WERKPLAATS- BULLETIN

BETR.	HANDREM	PRODU	P
	144	GROEP	55
DATE	Mei 1967	NO.	2

Wijziging van de handremkabel, Volvo 144.

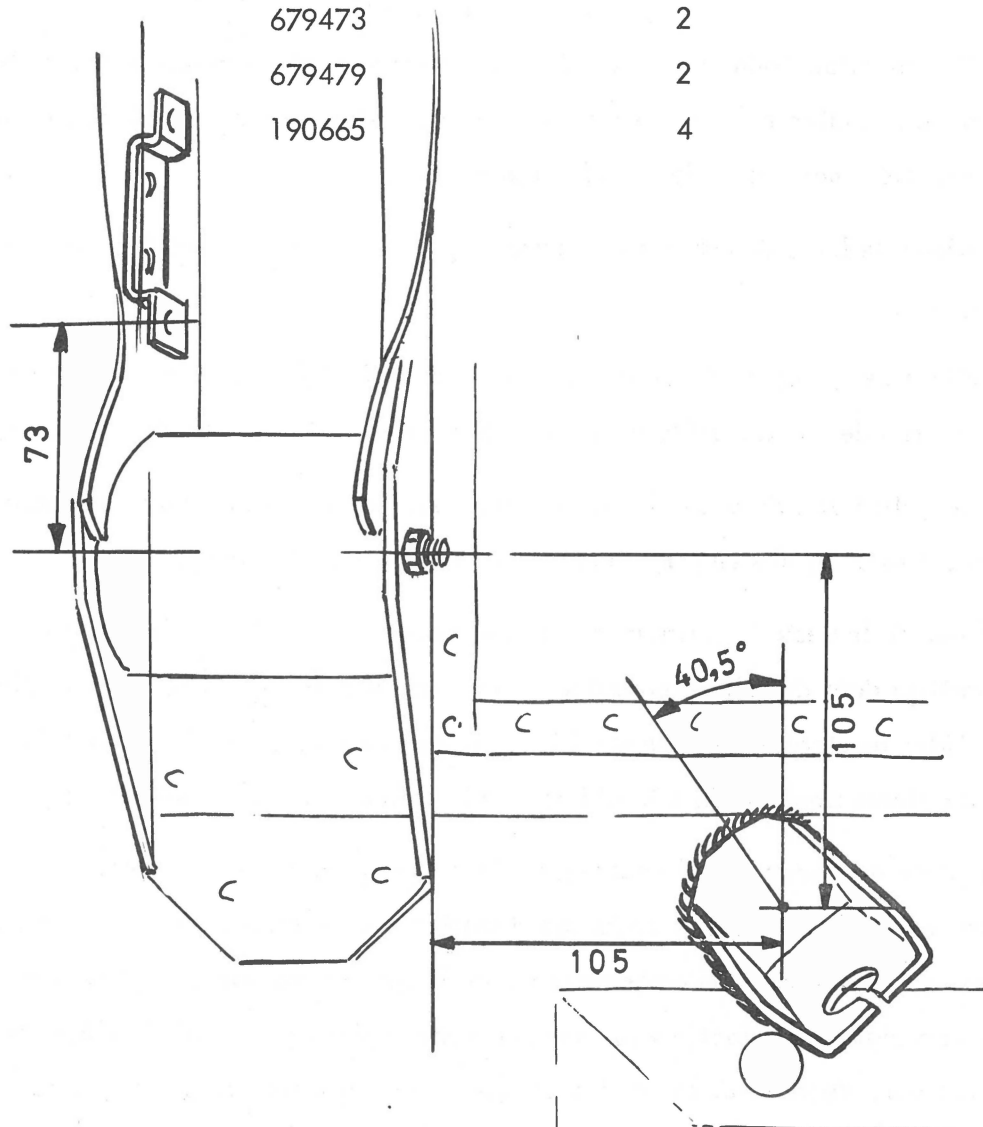
In verband met het feit dat de boogvormige korte dwarsbalk, onder tegen de wagenvloer ter hoogte van de achterbank, niet meer wordt gemonteerd, is de voorste bevestiging van de handremkabel gewijzigd en heeft ook de kabel zelf een verandering ondergaan. Deze wijziging is met ingang van het chassisnummer 5850 in onze produktie ingevoerd.

Het magazijn zal alleen remkabels van de nieuwe uitvoering (onderdeelnummer 679472) in voorraad houden. Indien bij wagens met lagere chassisnummers dan 5850 de remkabel moet worden vernieuwd, moet als volgt worden gehandeld :

1. Verwijder de handremkabel en de trekstang volgens de aanwijzingen in het werkplaats-handboek.
2. Verwijder de gebogen dwarsbalk en draai de bevestigingsbouten weer in de karrosseriebodem. Handel op dezelfde wijze met de klembeugels voor de ophangogen.

3. Zet de gaffel van de oude trekstang, tesamen met de nieuwe handremkabel, over op de nieuwe trekstang die een draadgedeelte heeft van 150 II lang.
4. Markeer de bevestigingsplaatsen voor de steunen tegen de wagenvloer; ga hierbij uit van de hartlijn door de scharnierbouten van de achterasdraagarmen. Zie de afbeelding. Verwijder terplaatse de eventueel aanwezige anti-roest-beschermlaag. Breng de steunen op hun plaats zoals in de afbeelding wordt getoond en las ze elektrisch vast.

5. Boor in de draagarm van de achteras, 73 mm vanaf het hart van de scharnierbout, een gaatje van 4,3 mm op een zodanige hoogte dat de klembeugel van het doorvoerog ongeveer 2 mm boven de omgezette versterkingsrand van de draagarm komt te zitten. Boor vervolgens het gaatje voor het achterste tapboutje, waarbij de klembeugel als mal kan dienen. Verricht dezelfde handlingen bij de andere draagarm. Schroef beide klembeugels vast.

6. Boor gaatjes in de achterste langs-kokerbalken om daarin de trekveren te kunnen haken. De gaatjes moeten een diameter hebben van 4 mm en zij moeten ongeveer 8 mm van de buitenrand komen te zitten; direkt onder de plaats waar voorheen de klembeugels voor de remkabelophanging hebben gezeten.
7. Monteer de handremkabel en stel deze af volgens de instructies in het werkplaatshandboek. Werk de onderkant van de wagenvloer bij met een anti-roest-middel op de plaatsen waar dit tevoren is verwijderd.
